## **Rapport de l'Inspection des installations classées**

Visite d'inspection du 16/01/2026

#### **Energie Eolienne des Hauteurs de Gâtine**

Références : 0007209438 / 2026 / 27

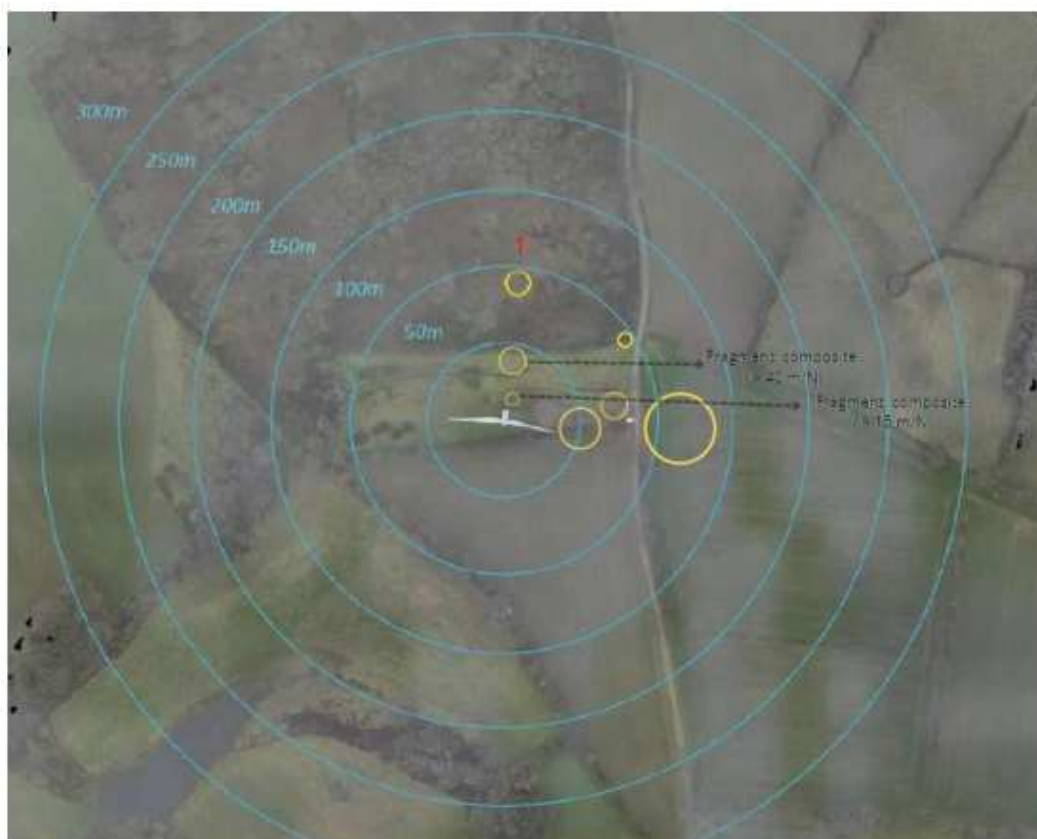
Sur site, le 16 janvier, nous constatons que le rotor de l'éolienne E3 n'est pas en rotation. Ses pales sont mises en drapeau ; la nacelle est orientée face au vent (c'est à dire orientée vers le Sud) ; son rotor est quasiment immobile, la pale C est dirigée vers le haut (photo 1). Les autres éoliennes E1, E2, E4 et E5 sont en fonctionnement. Quand nous passons, vers 13h30, devant l'afficheur de puissance installé sur le poste de livraison, la puissance totale produite par le parc éolien est d'environ 1,2 MW. ENERTRAG précise que E3 est maintenue en roue libre sans freinage pour éviter le fluage de l'arbre primaire, et que les autres machines n'ont pas été arrêtées en l'absence d'explication sur les causes de l'accident. L'accès à la plate-forme adossée à l'éolienne E3 est empêché par une rubalise. Il n'y a pas d'agent de sécurité.

En parcourant les abords de l'éolienne E3, le 16/01/2026, les inspecteurs de la DREAL ont retrouvé d'autres fragments de la pale :

- de petits débris ( inférieurs à 14 centimètres) distribués surtout à l'Est de l'éolienne, jusqu'à environ 80 m (photo 4) ;
- deux gros débris (au sol, un morceau de poutre d'environ 1 m ; dans un arbre, une lame de fibre de verre d'environ 5 m), placés à environ 15 m et 40 m au Nord du mât de E3 (photos 2 et 3)

Enfin, le 23/01/2026, l'exploitant du parc éolien a complété sa déclaration d'accident, en transmettant une carte des retombées de débris de la pale C retrouvés au sol et dans un arbre (photo 5).

Le parc doit être arrêté jusqu'à ce que le risque de reproduction de l'accident sur une autre éolienne soit définitivement écarté.

Les débris de pales doivent être ramassés.

Le rapport d'accident prévu à l'article R.512-69 du code de l'environnement devra préciser notamment :

- la chaîne de remontée d'alerte, en explicitant pourquoi la rupture de pale n'a pas été détectée par le dispositif de supervision (dont les organes de détection sont mis en cause),
- la cartographie des débris retrouvés au sol,
- identifier les circonstances et causes profondes de cet accident,
- investiguer, par l'analyse des événements ayant récemment affecté des parcs éoliens, la possibilité d'une éventuelle cause de défaillance commune (tel qu'un défaut générique d'un matériel ou de la maintenance),
- les mesures prises ou envisagées pour éviter le renouvellement de cet accident.

Dans l'hypothèse où un impact par la foudre serait à l'origine du bris de pale, le dimensionnement et la maintenance des systèmes de protection contre la foudre des 5 éoliennes du parc doivent aussi être examinés par le rapport d'accident.
